INFORME FINAL DE AUDITORIA

**Infraestructura de la Red Pluvial – Arroyo
Maldonado**

Proyecto N° 1.10.04

Año 2009

Croquis 6 - Comparativa de las dimensiones de los pozos mediante sobreposición directa (vista en planta) - Fuente: Informe N° 12 del Experto en Construcción de Túneles

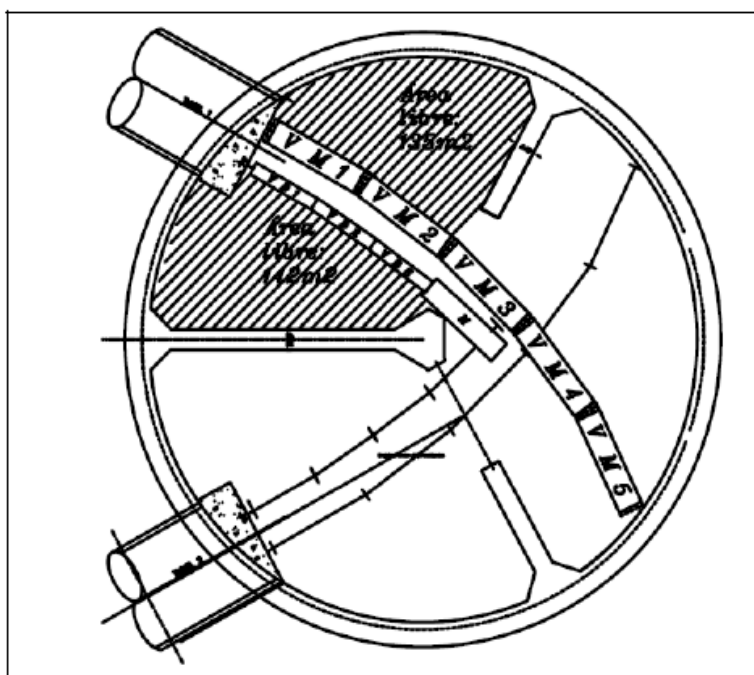
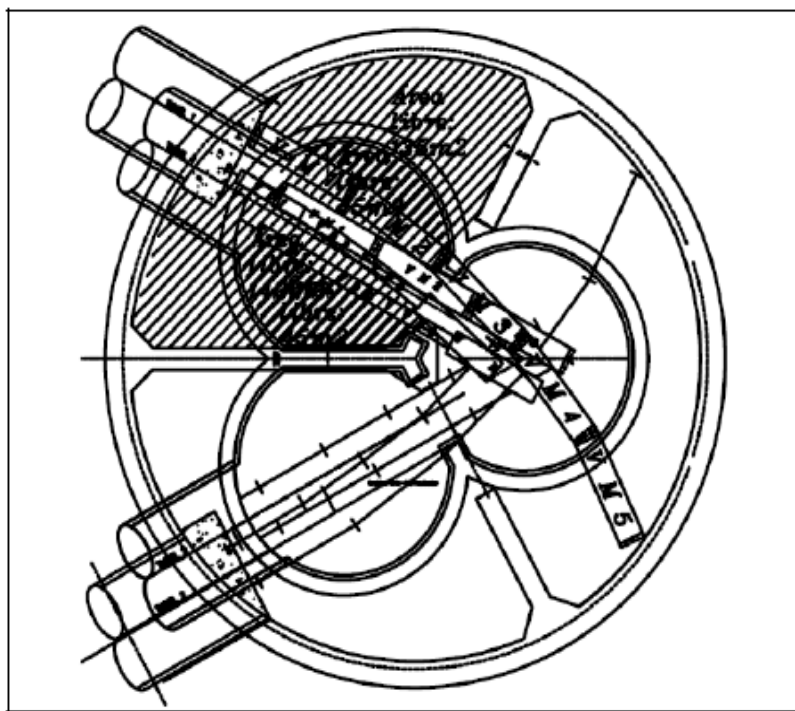
Sintéticamente, el cambio de proyecto consiste en reemplazar el pozo de tres lóbulos iguales de quince metros de diámetro (trifolio) por un pozo de cuarenta y dos metros de diámetro (pozo único). Se aumenta la profundidad de los muros colados perimetrales en más de diez metros y se cambia su

procedimiento constructivo. El Croquis 6 muestra ambos pozos, en forma superpuesta, para destacar, en la misma escala, las dimensiones de ambos.

A su vez, el Experto en Geotécnica del Panel, luego de describir las ventajas de la modificación propuesta, manifiesta que “[...] *no debe entenderse que las respuestas implican juicio de valor respecto al diseño original y su procedimiento constructivo, ni comparación alguna entre el diseño original y el que se presenta como alternativa. Tampoco implican un aval a que el cambio entre el procedimiento constructivo original y el que se presenta en los documentos estudiados sea técnicamente necesario, ni a que el nuevo procedimiento constructivo sea la solución óptima para el problema que se analiza. [...]*”.

Por su parte, el Experto en Túneles del Panel manifiesta que “[...] *la ejecución mediante hidrofresa tiene las mismas ventajas, independientemente de la geometría en planta de los pozos, o sea, la tecnología se puede aplicar con todas sus mejoras tanto al pozo trébol como al pozo único obteniendo las mismas ventajas. A nuestra manera de ver es absolutamente desorientador el conectar de manera arbitraria una geometría de los pozos con una metodología de ejecución tal como se ha hecho. Dicho en otras palabras, la ejecución del pozo trébol con hidrofresa es tanta o más segura que la misma tecnología aplicada al pozo único. [...]* Desde el punto de vista de la seguridad de ejecución, es nuestra opinión que la ejecución del pozo trébol mediante hidrofresa y pantallas clavadas en la formación Paraná sería mucho más segura que la solución adoptada de pozo único. [...]”¹²⁰.

El Experto en Contratos del Panel expresa que “[...] *La excavación de muros colados con "Cuchara de Almeja" no es a mi juicio una exigencia de contrato y por lo tanto el cambio de tecnología (excavación con Hidrofresa hidráulica) no debería implicar una modificación de contrato [...]*” y que, por lo tanto, solicita que la Inspección “[...] *justifique desde el punto de vista contractual la utilización de la tecnología de la hidrofresa hidráulica para la*

La modificación del Pozo de Acceso 1 Punta Carrasco⁹⁵ se acordó mediante una Adenda Contractual, suscripta el 11/08/09, por la cual las partes convienen en dar de baja el Ítem 1.1 “Pozo de Acceso N° 1 – Punta Carrasco” y crear un nuevo ítem 1.4 “Pozo Único Punta Carrasco”⁹⁶. La Adenda es suscripta por el representante de Ghella S.p.A. y por los integrantes de la Comisión de Seguimiento de Obra de Túneles Aliviadores del Emisario principal del Arroyo Maldonado⁹⁷.
